Zienswijzenrapportage bestemmingsplan Schiekadeblok

De functieaanduiding 'hotel' (hot) toe te voegen:

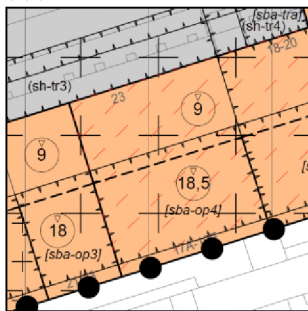
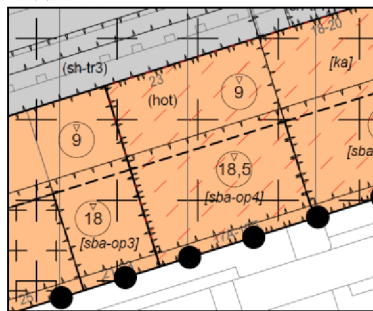
Het Hotelbeleid heeft als doelstelling een goede balans te bereiken tussen economische en toeristische ontwikkeling enerzijds en de leefbaarheid, overlast en druk op de openbare ruimte anderzijds. Die balans wordt bereikt door de groei van de hotelmarkt te reguleren door gecontroleerde groei en spreiding over de stad. In het centrum worden mogelijkheden voor het toevoegen van hotels beperkt behalve in het Business District (waar Schiekadeblok onder valt) en in het Rijnhavenkwartier. In dit ontwerpbestemmingsplan zijn in totaal 180 hotelkamers toegestaan. Reclamanten vragen om de functie hotel/short stay toe te voegen op hun adres.

Wij stellen u voor deze zienswijze gegrond te verklaren en in de regels van 'Gemengd – 4' de functie hotel toe te voegen in de regels en op de verbeelding ter plaatse van het adres Delftsestraat 17/19, door het ontwerpbestemmingsplan als volgt aan te passen:

Er is een hotel toegestaan met dien verstande dat er maximaal 180 kamers zijn toegestaan in het plangebied. Indien in de bestemming Gemengd – 4 een hotel wordt gerealiseerd, wordt dit aantal kamers in mindering gebracht op de mogelijkheid voor het aantal kamers in Gemengd – 1 en Gemengd – 3.

12.28 Water – verouderde gegevens

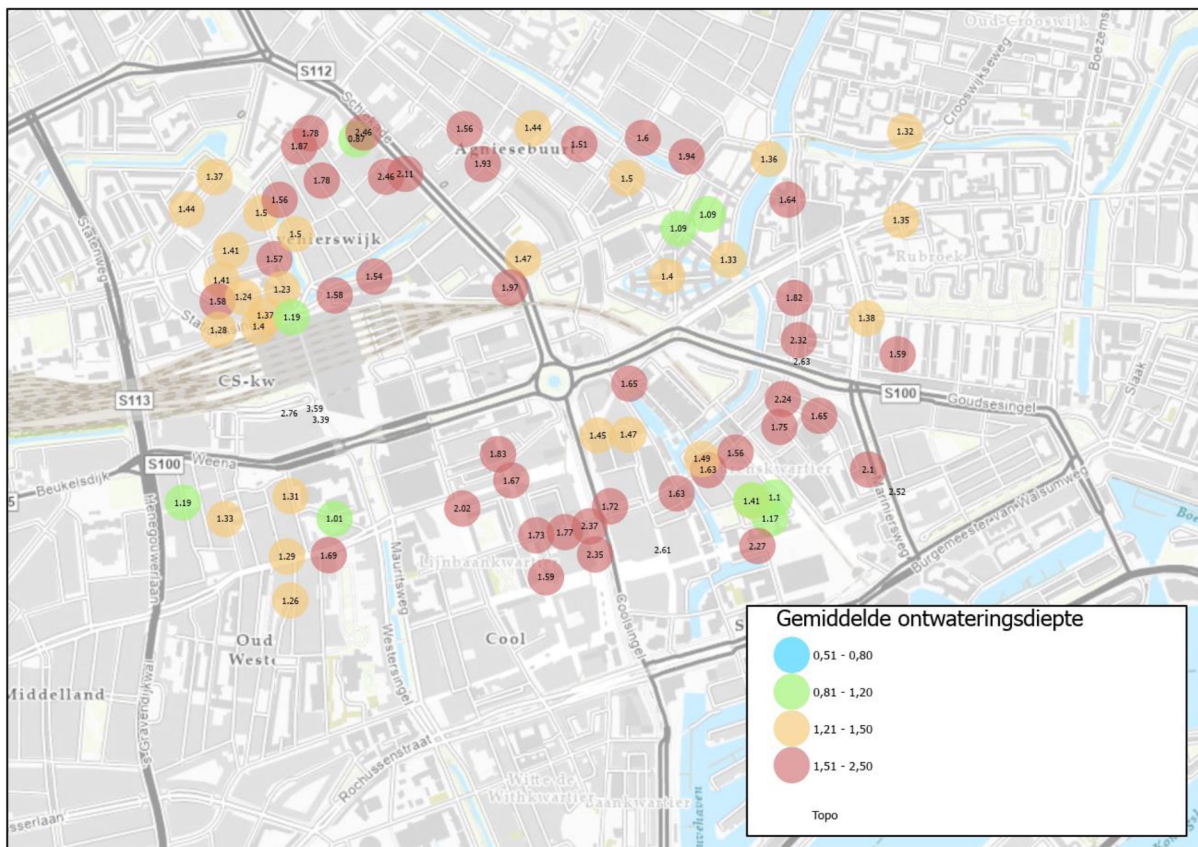
Reclamant merkt op dat de watertoets nog uitgaat van oude gegevens plaatjes uit 2016. Deze zelfde gegevens staan in de watertoets van het bestemmingsplan RCD. Reclamant vraagt zich af hoe de gemeente kan volhouden dat er goed onderzoek wordt gedaan en het milieu voorop staat als zij niet eens recente gegevens gebruikt.
